**Правила № 16 (ремни безопасности)**

### **Предложение по дополнению 8 к поправкам серии 06 к Правилам № 16 (ремни безопасности)**

**Представлено экспертом от Нидерландов\***

«Рис. 1

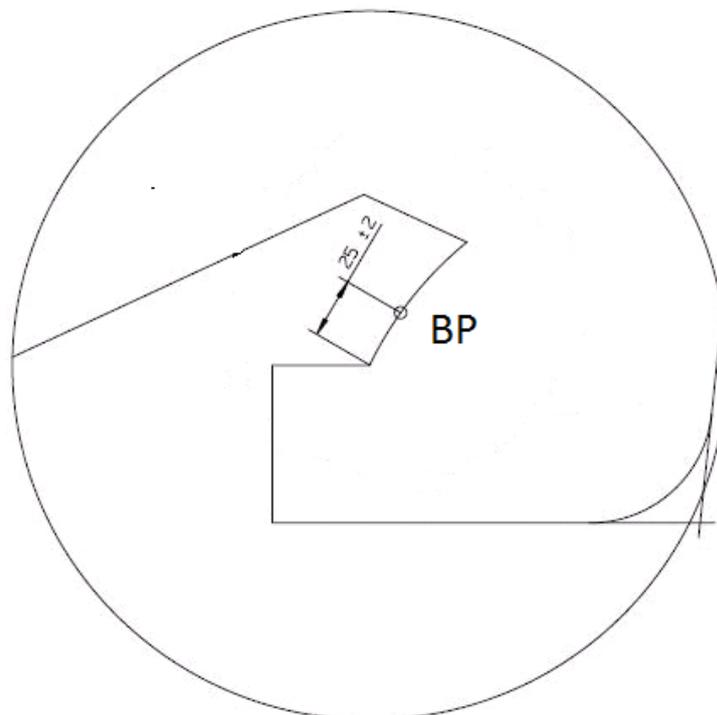
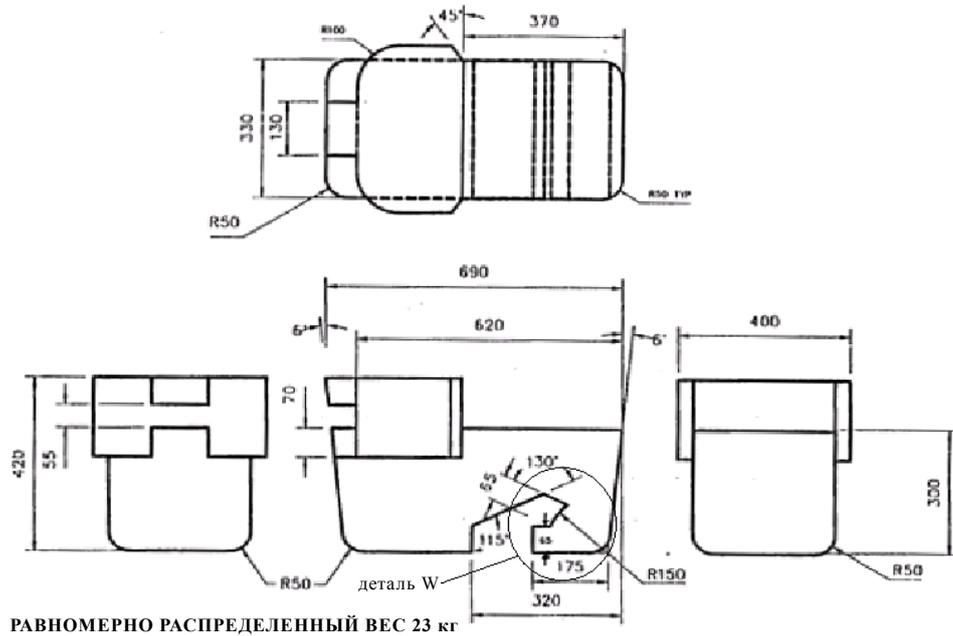
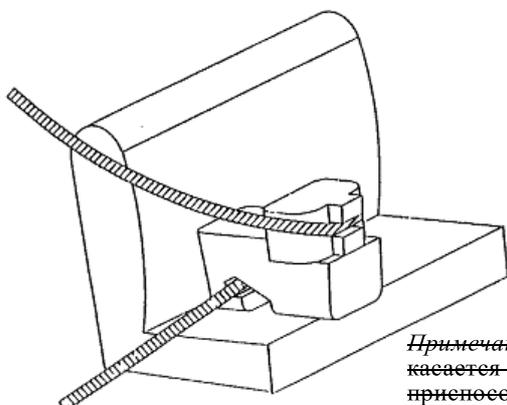
«3.2 Поясная лямка ремня должна касаться зажимного приспособления с обеих сторон в задней части паза, предусмотренного для ее пропускания (см. рис. 3). **Лямка ремня безопасности должна всегда покрывать точки ВР, расположенные с левой и с правой стороны скругленной части зажимного приспособления; точное положение точки ВР на скругленной части отмечено на изображении детали W на рис. 1.**»

Рис. 1–3 изменить следующим образом:

3. Приложение 17, добавление 1, пункт 3.2: На данный момент требования к проверке правильности пропускания ремня содержатся в пункте 3.2 и на рис. 2 и 3. Кроме того, нынешний текст может быть истолкован неправильно. Поэтому данное предложение имеет целью перенести акцент в испытаниях на соблюдение всех требований, предусмотренных в пункте 3.2, и – что самое важное – уточнить то, что подразумевается под выражением «должна касаться», за счет включения положения о том, что ремень должен покрывать точку ВР, отмеченную на изображении детали W.
